Norges
vassdrags- og
energidirektorat

Vår dato: 16.01.2015
Vår ref.: 201001556-186 ksk/kima
Arkiv: 312/097.7C0
Deres dato:
Deres ref.:

Kroken Kraftverk SUS – Oversender klage på avslag på søknad om Kroken kraftverk i Sykkylven kommune i Møre og Romsdal

Fig. 1: Registrerte naturtyper i Regndalen.

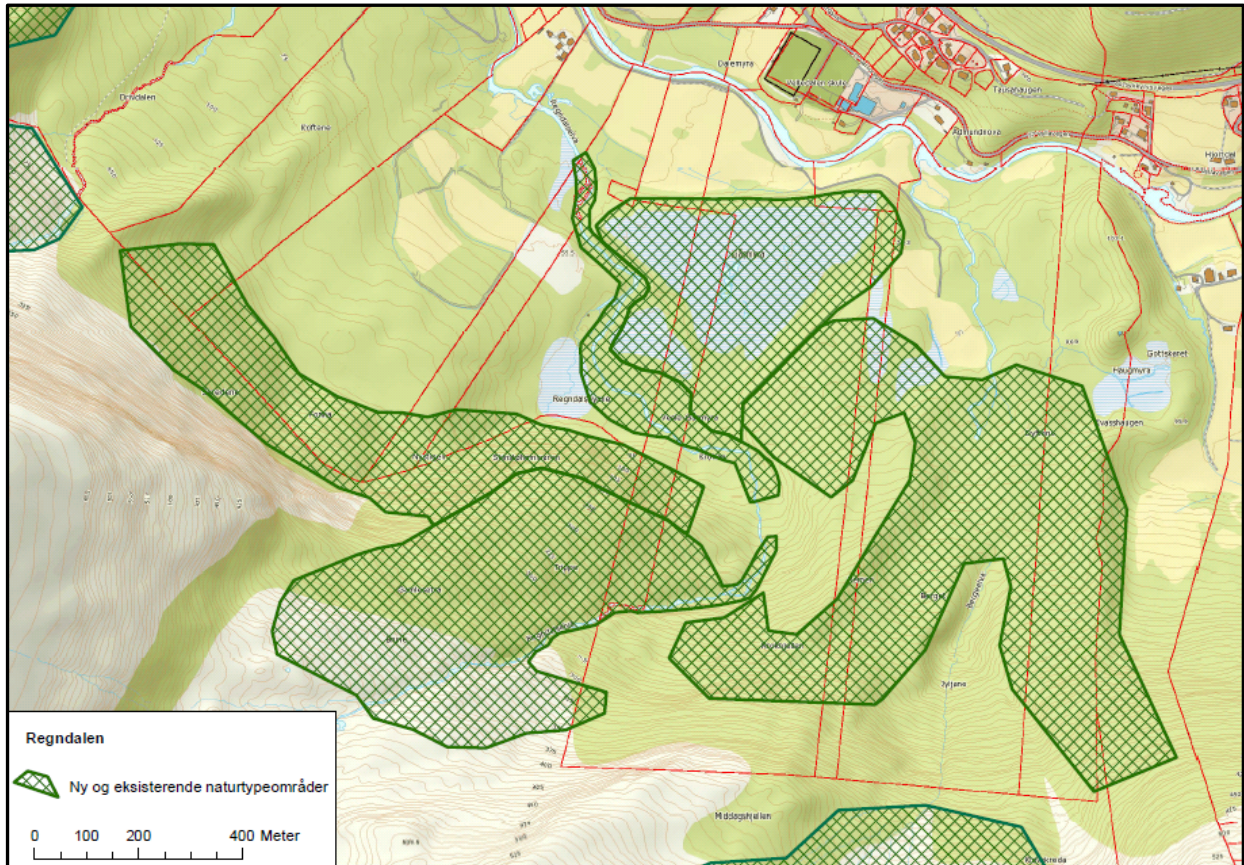
NVE fikk tilsendt kartet vist i figur 1 fra Fylkesmannen i Møre og Romsdal 17.12.14. Her er det lagt til en naturtyperegistrering – flommarkskog i nedre del av Regndalselva. I tillegg er en tidligere registrert lokalitet, den vestre gammel lauvskog-lokaliteten, justert og utvidet. Flommarkskogen er gitt verdi A fordi den har forekomst av rødlisteart, har god habitatkvalitet, god størrelse og er upåvirket og med et helt intakt flomregime. Tilstanden vurderes som svært god. Biologen skriver at det i flommarkskogen er *«en ganske tallrik forekomst av den sårbare (VU) arten skoddelav (kan hende opp mot 50 individ). Dette er den eneste kjente forekomsten for arten på Sunnmøre, og har slik sett regional interesse. Orekjuke, som er en god signalart for gamle oreskoger, vurderes her til å være uvanlig frekvent og tallrik.»* Flommarkskogen er avgrenset fra ca. kote 30-35 og opp til ca. kote 85. Kraftstasjonen er etter alt. 1 planlagt på kote 60, med utløpskanal til elva ved Regndalsøyane som ligger rundt kote 50. Etter alt. 2 er kraftstasjonen planlagt på kote 70. Begge utløp er altså planlagt innenfor naturtypeavgrensningen, og dermed vil begge utbyggingsalternativene påvirke flommarkskogen.
